Senago, 24 aprile 2022

Oggetto: Osservazione n.3 alla pubblicazione della variante Generale al Piano Territoriale di Coordinamento.

negli elaborati cartografici “Analisi_e_Ricognizione_del_Paesaggio_Tav3d_PTC_21.12.21.pdf” non sono rappresentate:

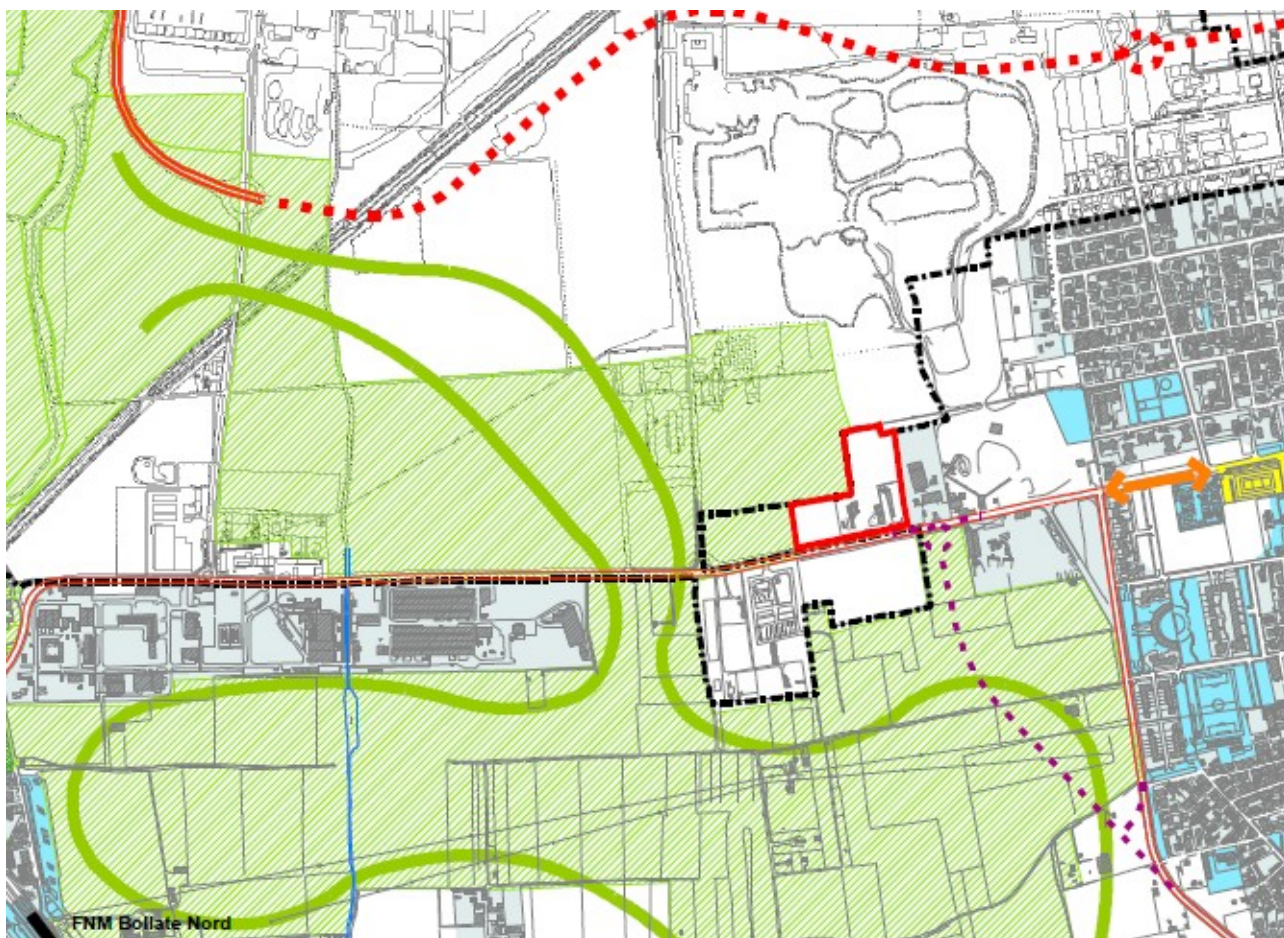
- le vasche di laminazione sul territorio di Senago;
- la strada di collegamento S.P. 119/via Brodolini con via Stati Uniti d'America (Bretella);
- le barriere paesaggistiche, con appropriata simbologia, del nuovo insediamento della società Galli di Senago;
- la rappresentazione grafica di “barriere paesaggistiche” degli insediamenti industriali a confine sud di Senago con Bollate (CSI-Ausimont-ecc); nella rappresentazione grafica (retinatura /campitura) dell'area Parco (Zona Isolino), compresa tra la rotatoria del forno Hoffmann, il tratto del torrente Cisnara, il campo volo in Senago e i campi ed ovest verso il canale viloresi (Iaghettone), viene rappresentata erroneamente in grigio.

1. L'integrazione della Tavola
““Analisi_e_Ricognizione_del_Paesaggio_Tav3d_PTC_21.12.21.pdf” con una corretta e puntuale rappresentazione dello stato dei luoghi su un DBT aggiornato al 2021÷2022. Oltre all'aggiornamento dei documenti equivalenti delle altre aree del Parco gestite dall'Ente;
2. di integrare anche la Relazione tecnica con l'aggiunta delle aree sopracitate del “considerato che”.
3. di rappresentare correttamente le campiture dell'area dell'Isolino come sopra segnalato.
4. La predisposizione di tutta la cartografia della variante Generale al Piano Territoriale di Coordinamento in ambiente GIS con il più fedele riporto dello stato attuale dei territori/luoghi;
